CONSTANCIA DE NOTIFICACIÓN MEDIANTE PUBLICACIÓN DE AVISO

Auto No. 9674 del 02 de octubre de 2020

AUTO N° **09674**

“Por el cual se ordena el archivo de la solicitud de Licencia Ambiental iniciada a través del Auto 0892 del 8 de marzo de 2019 y se toman otras determinaciones”

Figura 4-1 Pasos y Aspectos Considerados para la Definición y Delimitación del Área de Influencia

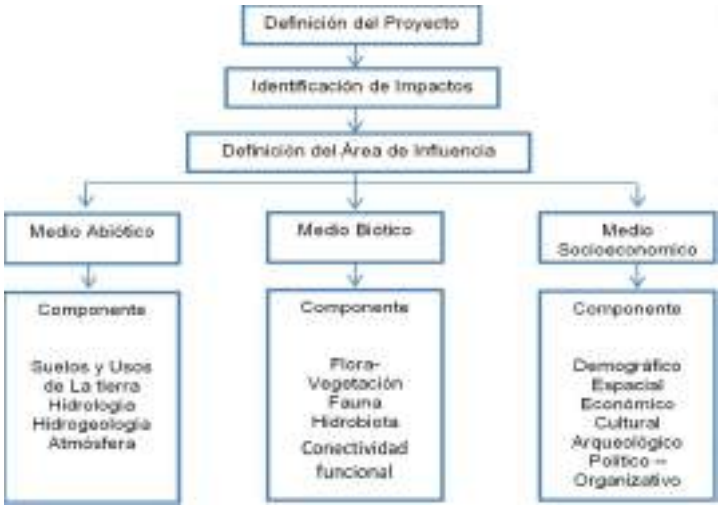
- En el escenario prospectivo de ejecución del proyecto, la sociedad sustenta la modificación en la conectividad ecológica dada la pérdida de cobertura natural, sin embargo, reconociendo que si bien esta variable influye en el hábitat de las especies seleccionadas y se relaciona al cambio evidente por el desarrollo del proyecto, también se presentó un amplio sustento del dominio de otras covariables sobre las cuales se identifica que recae una afectación por las obras y actividades que se desarrollarán, no solo en la etapa de construcción sino también en las etapas de operación y cierre. Estas afectaciones modifican la matriz del paisaje, y los parches y corredores son sensibles a ello.

Distinto a lo planteado por la sociedad, se encuentra que la afectación no solo está determinada por la modificación de 161,97 ha de cobertura vegetal, sino que las actividades (en las etapas de operación y cierre) que generan impacto sobre los cuerpos de agua y aumentan el tránsito en las vías, intervienen de manera directa y permanente sobre las condiciones del entorno, lo cual hace que el hábitat genere modificaciones, y por ende la estructura y función de los elementos que propician la conectividad ecológica.

En concordancia con lo anterior, dadas las debilidades en los análisis efectuados, existe un alto grado de incertidumbre en cuanto a los cambios en la composición y funcionalidad de los ecosistemas para evaluar la respuesta real del desplazamiento de las especies y la calidad de hábitat por la modificación en los ecosistemas presentes en el área. En este sentido no se tiene un planteamiento certero para el manejo del impacto, su escala de manifestación y su interacción con otros componentes que define la integridad ecológica, considerando adicionalmente, que los resultados obtenidos no representan la realidad actual de la región en cuanto al atributo de conectividad ecológica, lo cual lleva a cuestionar la trascendencia y el dominio del impacto, y como consecuencia, la delimitación actual del área de influencia.

Figura 5-1 Curva de Duración de Caudales Simulados vs Registrados Periodos de Validación 1996-2002 Y 2013-2015

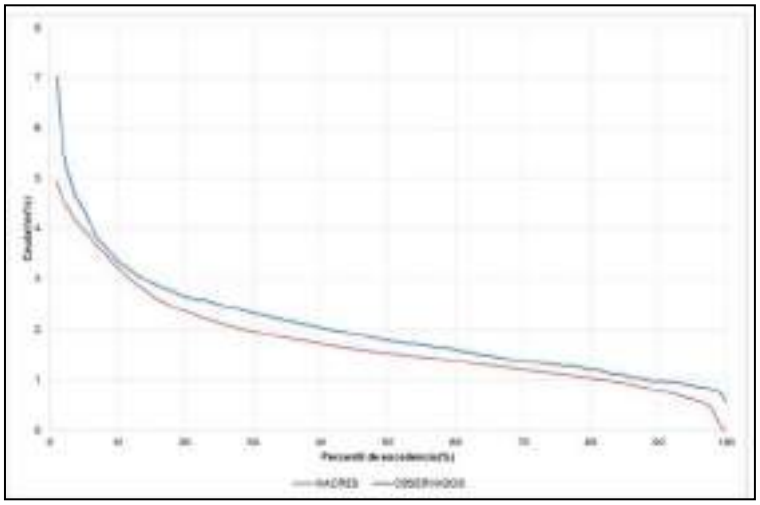
En el numeral 5.1.5.11.9 la sociedad describe el análisis de sensibilidad realizado, en donde a partir de los resultados obtenidos de caudal para cada subcuenca, compara los rendimientos hídricos y las curvas de duración de caudal para cada unidad de respuesta hidrológica, y concluye que el modelo IHACRES presenta los valores de rendimiento hídrico más cercano a la media de todos los modelos utilizados. Adicionalmente, la sociedad presenta la siguiente matriz para justificar la selección del modelo IHACRES:

no analiza lo que representa la reducción del caudal base en los diferentes meses del año o en condiciones extremas como puede ser la presencia de un fenómeno de El Niño fuerte, o simplemente, durante los meses de menores precipitaciones del año. Tal ausencia de análisis tanto en la evaluación de los impactos como en los planes de manejo ambiental propuestos no permite un pronunciamiento respecto de sobre de la solicitud de la licencia ambiental del proyecto "Soto Norte".
